## Dodatek č. 3 ke Smlouvě o dílo

číslo smlouvy zhotovitele: AV.24016.1.110/001/INV

Revitalizace objektu Vrbenského kasáren, evidenční číslo 26800017  
Centrum kreativního muzejnictví Královéhradeckého kraje, reg. číslo: 0231000002  
Kasárna muzejní kreativity Muzea východních Čech v Hradci Králové, reg. číslo: CZ.06.04.04/00/22\_050/0002745

Vybudování přírodovědecké expozice a návštěvnického centra pro inovativní prezentaci přírodního dědictví Muzea východních Čech v Hradci Králové, Centrální krajský depozitář - SP

# Podorys 1.NP

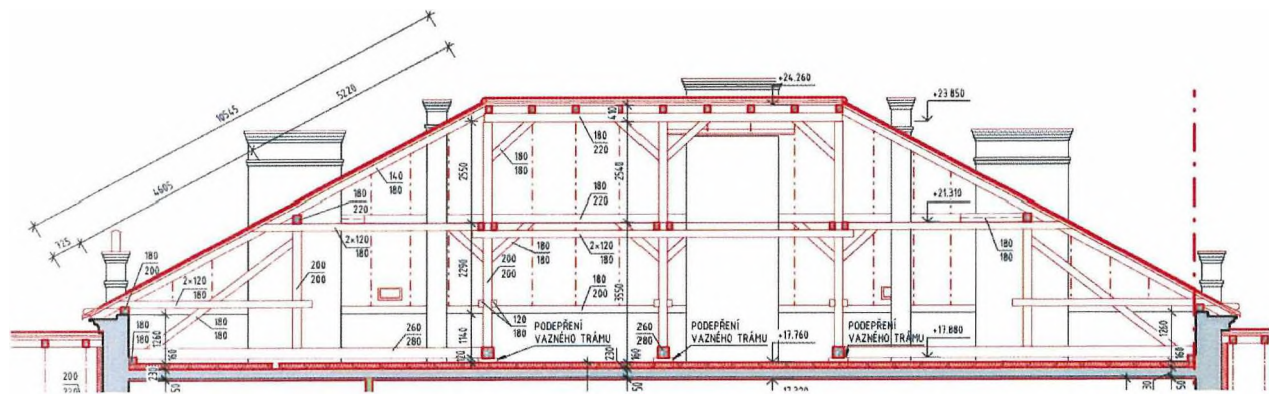
### Posun přístavby

**1 Technický popis změny:**  
**1.1 Popis původního řešení:**  
 Dle PD.  
**1.2 Popis nového řešení:**  
 Posun přístavby a zúžení spojovacího krčku o 0,2m.

**2 Zdůvodnění změny:**  
 Při provádění přístavby bylo zjištěno, že dle podkladů zasláných generálním projektantem (vytyčovací body) došlo k posunu přístavby o 0,2m ke stávajícímu objektu. Vzhledem k této chybě dochází k méněpracím na spojovacím krčku, který bude z důvodu posunu přístavby k hlavnímu objektu užit. Změna vznikla na základě zjištěného stavu, nezahrnutého do výkazu výměr, z důvodu chyby projektové dokumentace. Dle informace od AD tato změna nemá vliv na vydaná povolení (územní, stavební, památkáří). Jedná se o změny, jejichž potřeba vznikla v důsledku okolností, které zadavatel jednající s náležitou péčí nemohl předvídat, a tato změna nemění celkovou povahu zakázky. Nejedná se o podstatnou změnu závazku ze smlouvy k veřejné zakázce.

*Nový stav*

P.1.11	KAVÁRNA	83.96	VINYL	P-P1, P-P4	MALBA		SDK	ČISTÍCÍ ZÓNA
P.1.12	SPOJOVACÍ KRČEK	<del>68.74</del>	VINYL	P-P1	MALBA

D 1.1.b.2.11 ŘEZ KROV

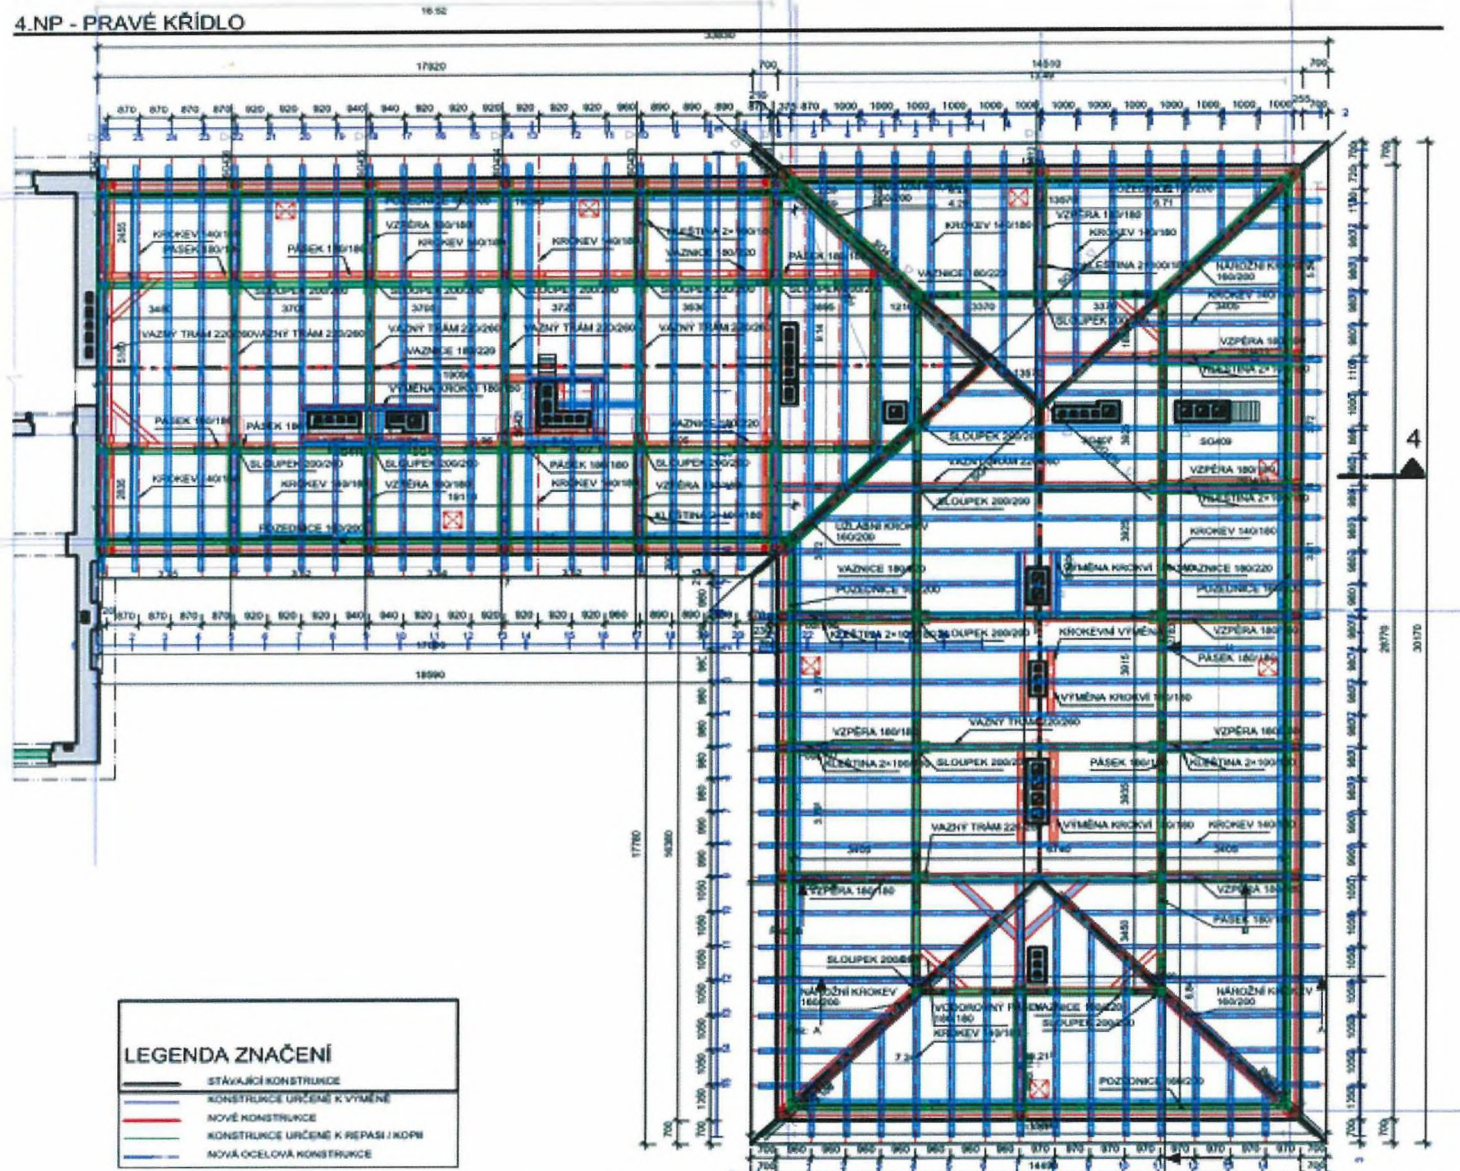
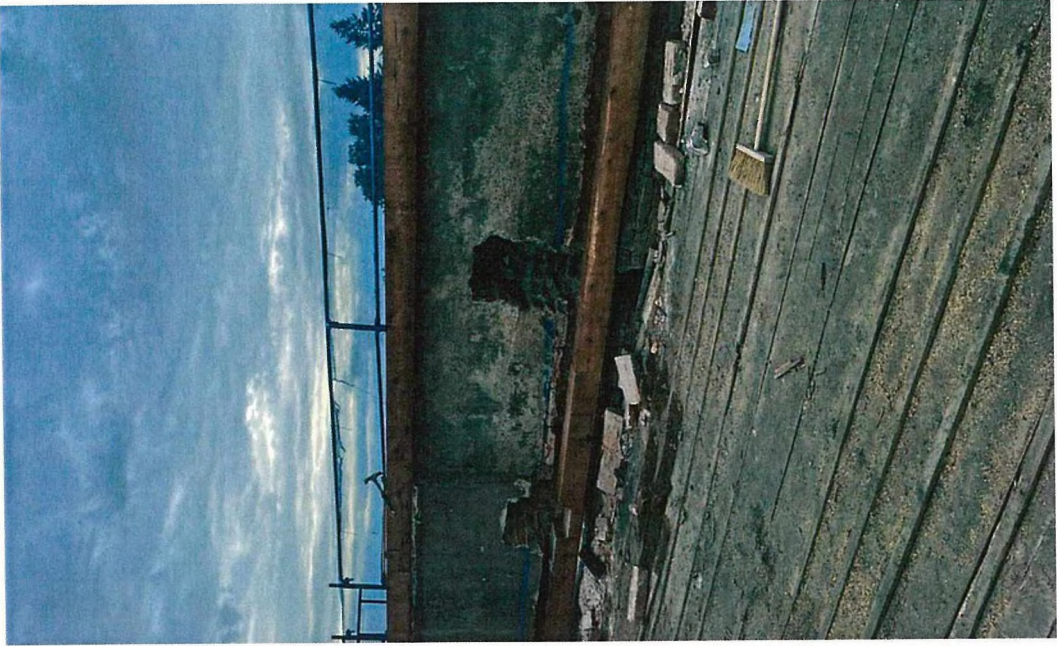
<b>ZMĚNOVÝ LIST</b>		15		
<b>Kapsy pro vazné trámy krovu</b>				
<b>Stavba:</b>	Vybudování přírodovědecké expozice a návštěvnického centra pro inovativní prezentaci přírodního dědictví Muzea východních Čech v Hradci Králové, Centrální krajský depozitář – SP			
<b>Část stavby a stavební objekt:</b>	A.5: Brownfield			
<b>Předkládá:</b>	Společnost GEOSAN GROUP	<b>Datum:</b>		
<b>Odseřáno / předáno:</b>	<b>Přílohy / počet listů</b>			
poštou	1) Položkový rozpočet změny	1 listů		
e-mailem	2) Projektové podklady	4 listů, výkresů		
osobně	3) Fotodokumentace	1 listů		
<b>1 Technický popis změny:</b>				
<b>1.1 Popis původního řešení:</b>				
Dle projektové dokumentace (výkres) D.1.1.b.2.13_b_REZ A-A, C-C - NS - měly být prahové trámy pro osazení vazných trámů krovu předřazené před zdívkou. Dle technické zprávy BKŘ D.1.2.a_a_TECHNICKÁ ZPRÁVA - KML strana 10 měly být vazné trámy osazené do obvodových stěn na vzdělaný prahový trám.

<b>1.2 Popis nového řešení:</b>				
Prahové trámy budou vzdělané do obvodových stěn.				
<b>2 Zdůvodnění změny:</b>				
Při realizaci demontáže krovu byl zjištěn rozpor mezi projektovou dokumentací a technickou zprávou. Pro demontáž prahových a vazných trámů bylo nutné tyto trámy vysekat ze zdiva. Po uložení nových prahových a vazných trámů bylo nutné zpětně dozdívat vysekané zdivo. Pro zajištění trvalého proudění vzduchu okolo prahových trámů bude pomoci vloženého polystyrenu zhotovena vzduchová mezera. Předmětem tohoto změnového listu je narovnání výkazu o výměr doplněním zhotovení kapes a výklenků uvedených v projektové dokumentaci, ale nezahrnutých do výkazu o výměr, a důvodu chyby projektové dokumentace. Jedná se o změny, jejichž potřeba vznikla v důsledku okolností, které zadavatel jednající s náležitou péčí nemohl předvídat, a tato změna nemá celkovou povahu zakázky. Nejedná se o podstatnou změnu závazku ze smlouvy k veřejné zakázce.

D 1.1.b.2.14 ŘEZ B-B NS

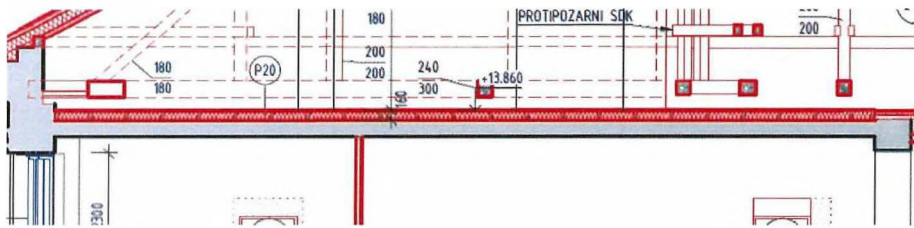
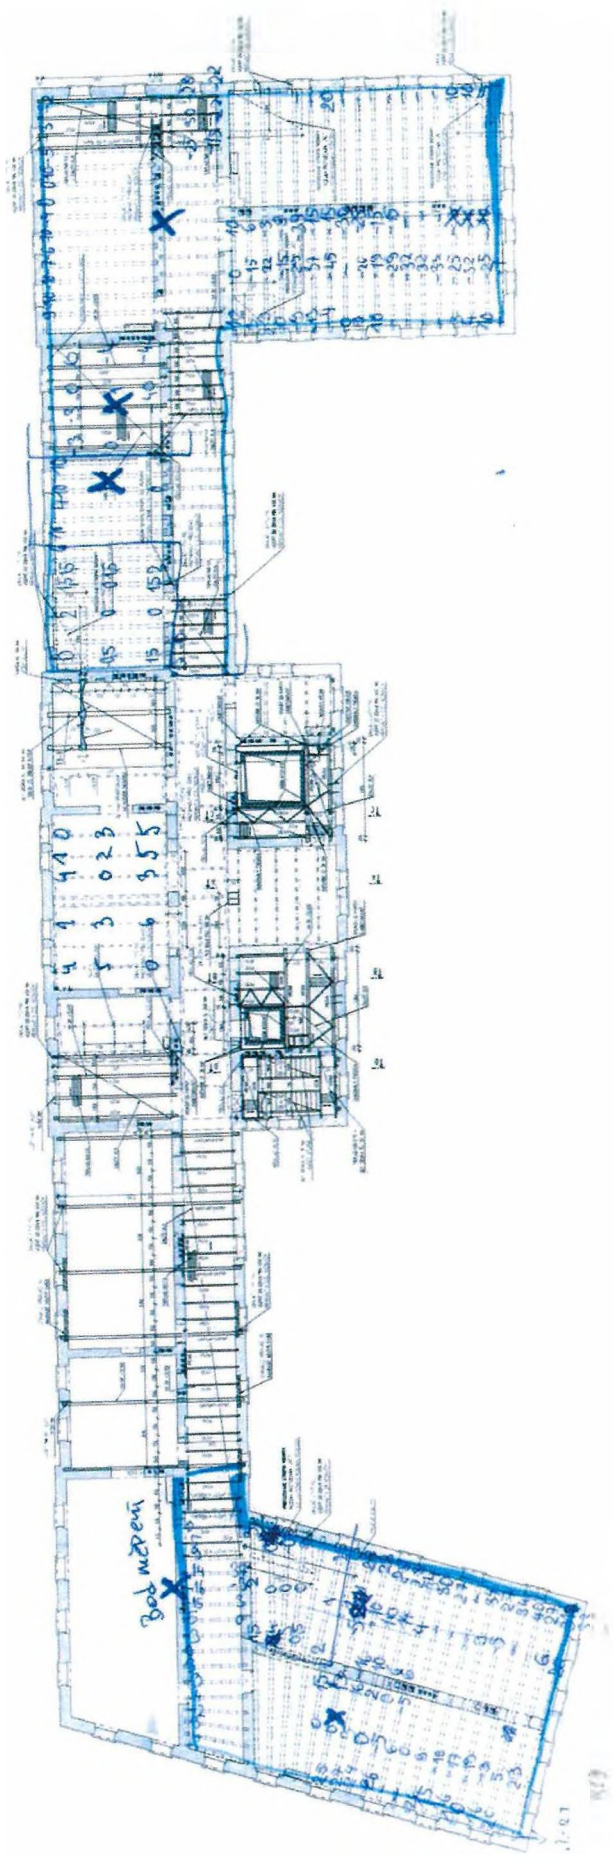
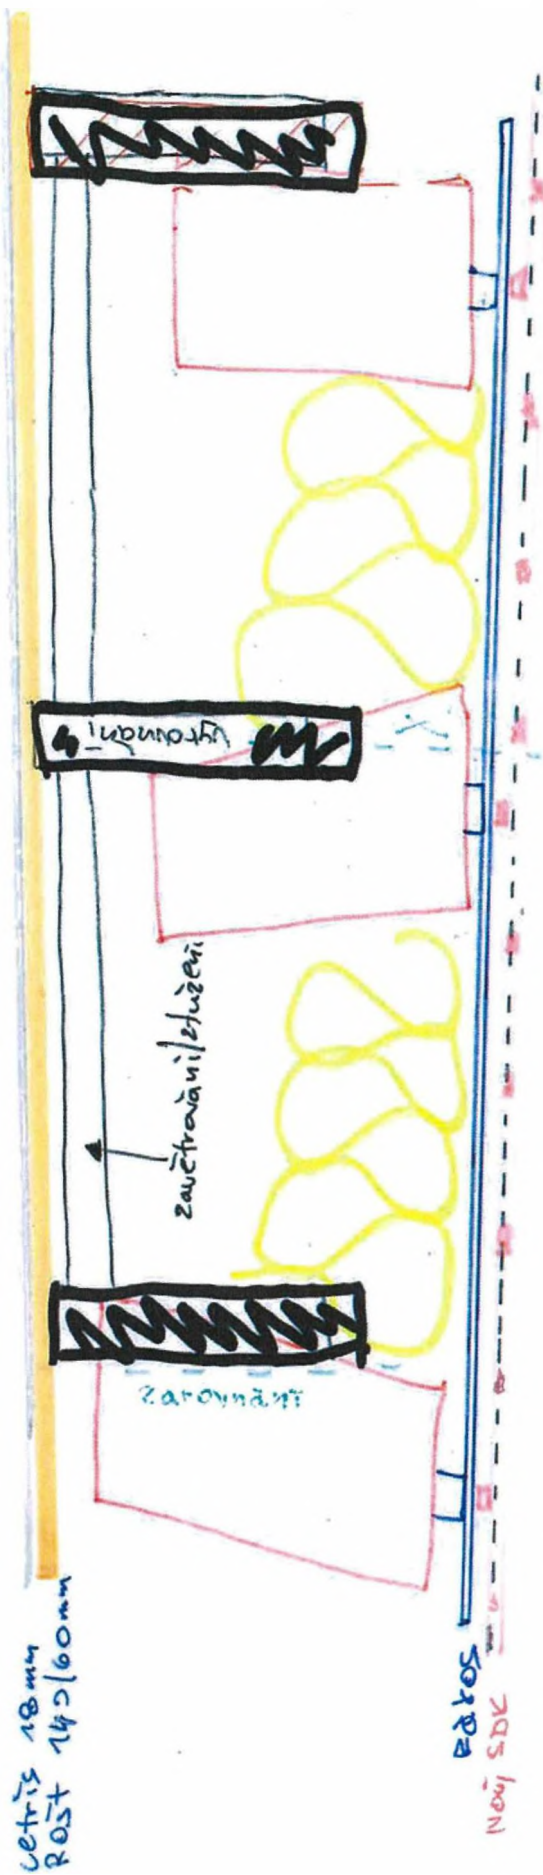
P26 Podlaha půdy 5.NP na novém ocelovém stropu - rošt 4,5 bm na 1 m2 + rozpěry 1,5 bm na 1m2					
		"Č.m.5.01" 1*3,4		3,40000			
		"Č.m.5.02" 24,96*7,3+4,1*6,3+1,6*4,9+4,8*1+3,1*6,4+2,5*3		248,01800			
		<b>Součet</b>		<b>353,84800</b>			
80	762083111	Impregnace řeziva proti dřevokaznému hmyzu a houbám máčením třída ohrožení 1 a 2	m3	99,554	1 224,75	121 928,56	SOD
N	946111115	Montáž pojízdných věží trubkových/dílčových š od 0,6 do 0,9 m dl do 3,2 m v přes 4,5 do 5,5 m	ks	42,000	2 137,30	89 766,60	ÚRS 2025-I x 0,67
		3 sestavy 8x montáž 3.NP		24,000			
		3 sestavy 6x montáž 4.NP		18,000			
N	946111215	Příplatek k pojízdným věžím š od 0,6 do 0,9 m dl do 3,2 m v přes 4,5 do 5,5 m za každý den použití	ks	90,000	286,09	25 748,10	ÚRS 2025-I x 0,67
		3x30 dnů					
N	946111815	Demontáž pojízdných věží trubkových/dílčových š od 0,6 do 0,9 m dl do 3,2 m v přes 4,5 do 5,5 m	ks	42,000	1 500,80	63 033,60	ÚRS 2025-I x 0,67

Řez chodbou

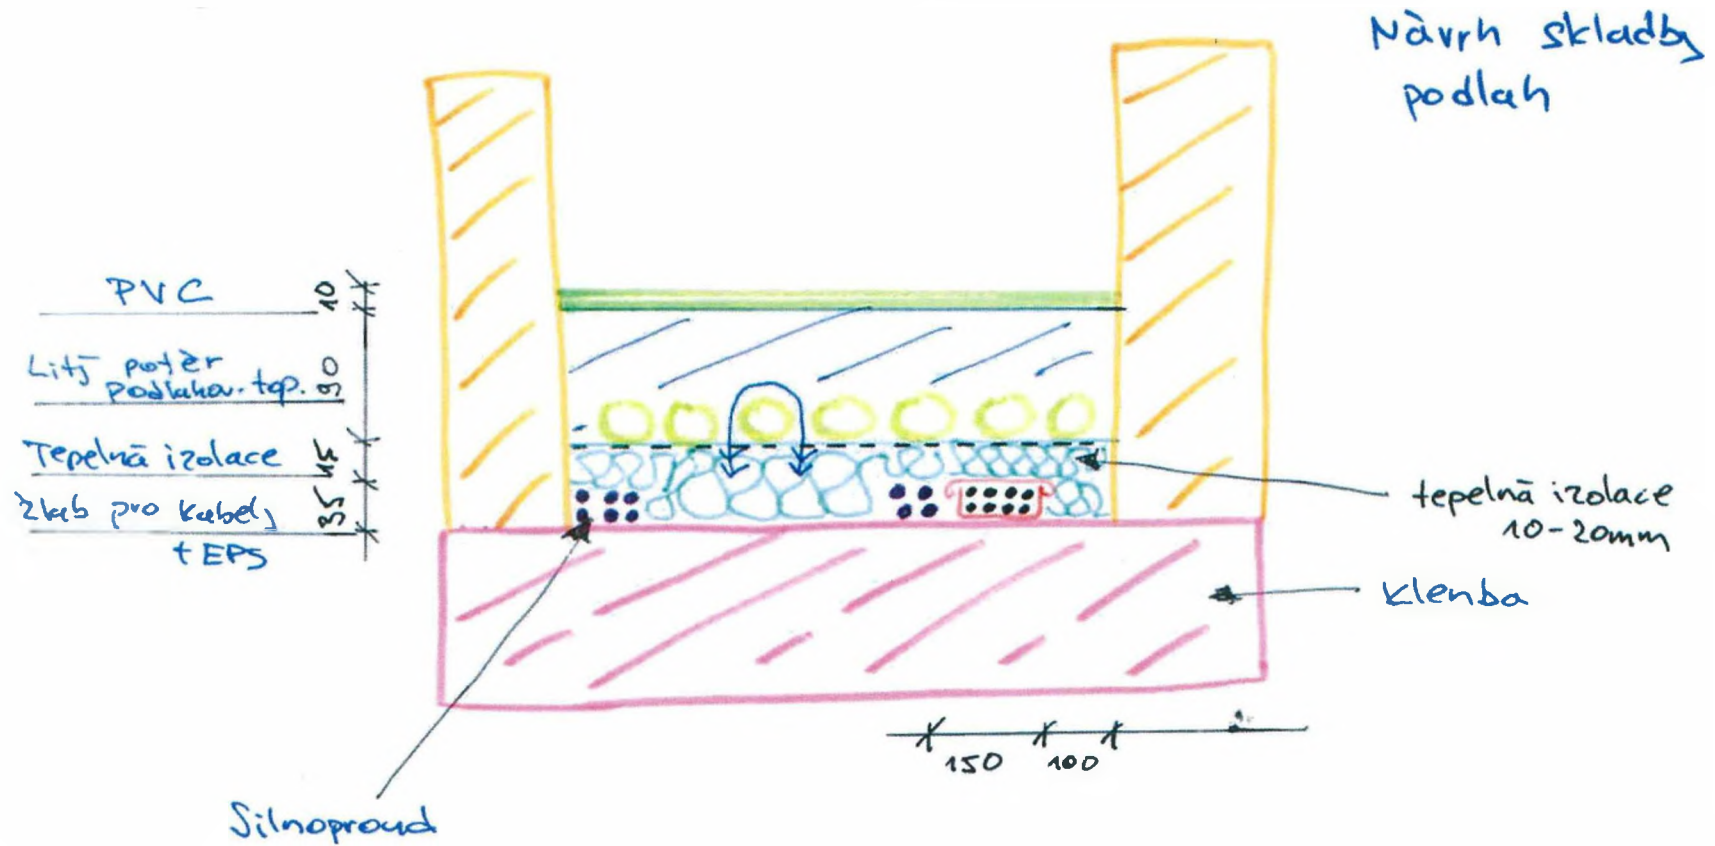
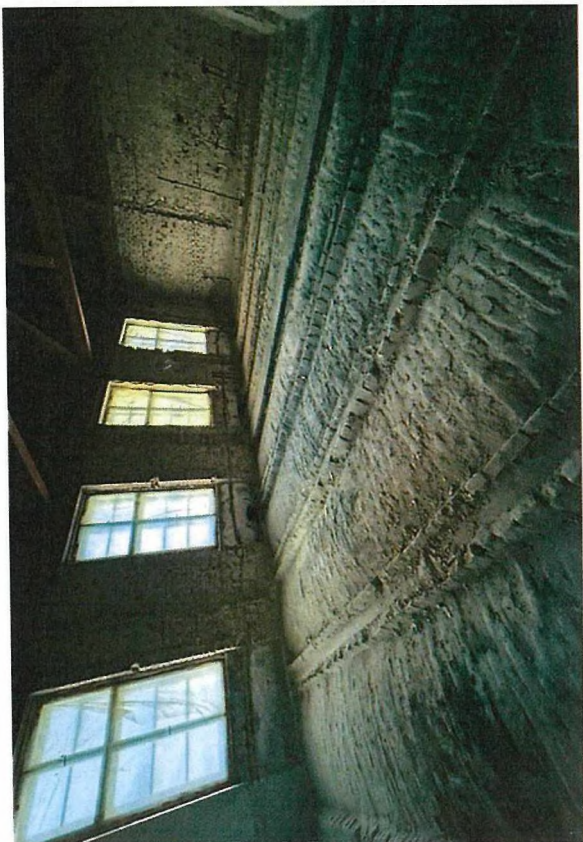
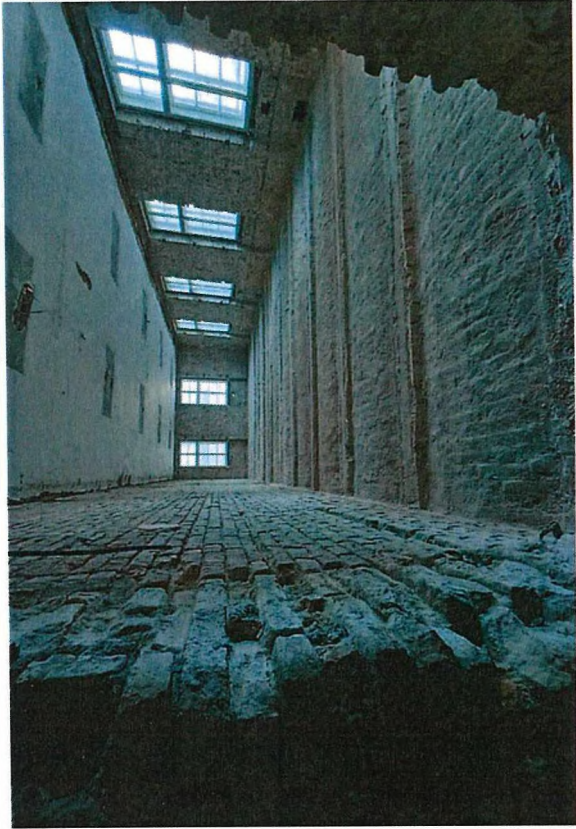
<b>ZMĚNOVÝ LIST</b>		19		
<b>Změny skladby podlah</b>				
<b>Stavba:</b>	Vybudování přírodovědecké expozice a návštěvnického centra pro inovativní prezentaci přírodního dědictví Muzea východních Čech v Hradci Králové, Centrální krajský depozitář – SP			
<b>Část stavby a stavební objekt:</b>	A 5: Brownfield			
<b>Předkládá:</b>	Společnost GEOSAN GROUP	<b>Datum:</b>		
<b>Odesláno / předáno:</b>	<b>Přílohy / počet listů</b>			
poštou	1) Položkový rozpočet změny	2 listů		
e-mailem	2) Projektové podklady	2 listů, výkresů		
osobně	3) Fotodokumentace	1 listů		
<b>1 Technický popis změny:</b>				
<b>1.1 Popis původního řešení:</b>				
Kročejová izolace minerální tl. 20mm				
<b>1.2 Popis nového řešení:</b>				
Kročejová izolace EPS tl. 50mm, snížení tl. lehčeného betonu o 30mm. Doplnění separační vrstvy na pokrytí klenby. Vyřezání cihel z klenby.				
<b>2 Zdůvodnění změny:</b>				
Při realizaci odstraňování násypů podlah bylo zjištěno, že stávající klenby jsou v rozdílných výškách (rozmezí 30-70mm). Vlivem nejednotné výšky stávajících konstrukcí bude nutné přesahující cihly, které zasahují do skladby podlahy (jsou opřeny do ocelových nosníků a tvoří vzpěru samotné klenby) odříznout a snížit tloušťku lehčeného betonu o 30mm. Pro dosažení jednotné výšky čisté podlahy bude nutné snížit tloušťku lehčeného betonu a nahradit větší tloušťkou kročejové izolace. Pro splnění parametru pevnosti (max. zatížení 5 kN/m2) ze zadávací dokumentace je nutné zaměřit materiál dle PD (čedičová vata) za kročejový EPS tl.50 mm, který splní veškeré požadavky PD. Dalším faktorem pro záměnu tepelné izolace je skutečnost, že jsou veškeré elektrické rozvody ukládány v podlaže na lehčeném betonu a není možné veškeré rozvody uložit do tepelné izolace o tl. 20mm. Z toho důvodu došlo ke změně skladby podlahy. Na základě požadavku projektanta byla doplněna separační vrstva proti protečení betonu do klenby. Předmětem tohoto změnového listu je narovnání výkazu výměr z důvodu chyby projektové dokumentace. Jedná se o změny, jejichž potřeba vznikla v důsledku okolností, které zadavatel jednající s náležitou péčí nemohl předvídat, a tato změna nemění celkovou povahu zakázky. Nejedná se o podstatnou změnu závazku ze smlouvy k veřejné zakázce.

Zápis z KD č. 39 ze dne 11.03.2025, strana 7

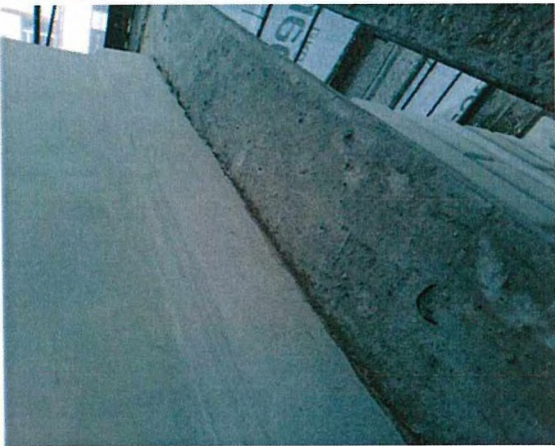
<b>ZMĚNOVÝ LIST</b>				21
<b>Šetrné odstraňování omítek pro uložení oplechování včetně zapravení</b>				
<b>Stavba:</b>	Vyhudování přírodovědecké expozice a návštěvnického centra pro inovativní prezentaci přírodního dědictví Muzea východních Čech v Hradci Králové, Centrální krajský depozitář – SP			
<b>Část stavby a stavební objekt:</b>	A.5. Prownfield			
<b>Předkládá:</b>	Společnost GEOSAN GROUP			<b>Datum:</b>
<b>odesláno / předáno:</b>	<b>Přílohy / počet listů</b>			
poštou	1) Položkový rozpočet změny	1	listů	
e-mailem	2) Projektové počkady	1	listů, výkresů	
osobně	3) Fotodokumentace	1	listů	
<b>1 Technický popis změny:</b>				
<b>1.1 Popis původního řešení:</b>				
Detail uložení klempířských konstrukcí na fasádě nebyl v PD řešen.				
<b>1.2 Popis nového řešení:</b>				
Šetrně odstranit omítku ve fasádě, uložit klempířské prvky a následně zednický zapravit, a to v celkovém rozsahu 1 247,86 bm.

<b>2 Zdůvodnění změny:</b>				
Při realizaci fasády bylo zjištěno, že v projektové dokumentaci a výkazu výměr není řešen detail uložení klempířských konstrukcí. Na základě požadavku Odboru památkové péče budou klempířské prvky uloženy do ručně vysekané drážky a následně zednický zapraveny. Jedná se o změny, jejichž potřeba vznikla v důsledku okolností, které zadavatel jednající s náležitou péčí nemohl předvídat, a tato změna nemění celkovou povahu zakázky. Nejedná se o podstatnou změnu závazku ze smlouvy k veřejné zakázce.				
<b>3 Vliv na dopracování projektové dokumentace:</b>		ANO <small>(uvést jaký dokument)</small>	X	NE
<b>4 Dopad do smluvních termínů:</b>		ANO <small>(uvést níže podle části 4.4. smluvního textu)</small>	X	NE
<b>5 Číslo odstavce ve smyslu § 222 zákona č. 134/2016 Sb. - Zákona o zadávání veřejných zakázek</b>				odst. <b>6</b>
<b>6 Náklady celkem (A1-A5):</b>	<b>Cena méněpráci (odpočet):</b>	-	0,00 Kč	bez DPH

39.5.1	Na základě požadavku OPP bude provedeno oplechování říms a parapetů ve shodném provedení jako na sousedním objektu Gayerových kasáren, tj. zapuštěné do omítky, viz fotodokumentace). ZH předloží ocenění změny.	ZH	Info	Ano
39.5.2	Na základě požadavku OPP bude provedena kominová hlava ve shodném provedení jako na sousedním objektu Gayerových kasáren, tj. oplechování zákrytové desky bez podkladní OSB desky. ZH předloží ocenění změny.	ZH	Info	Ano
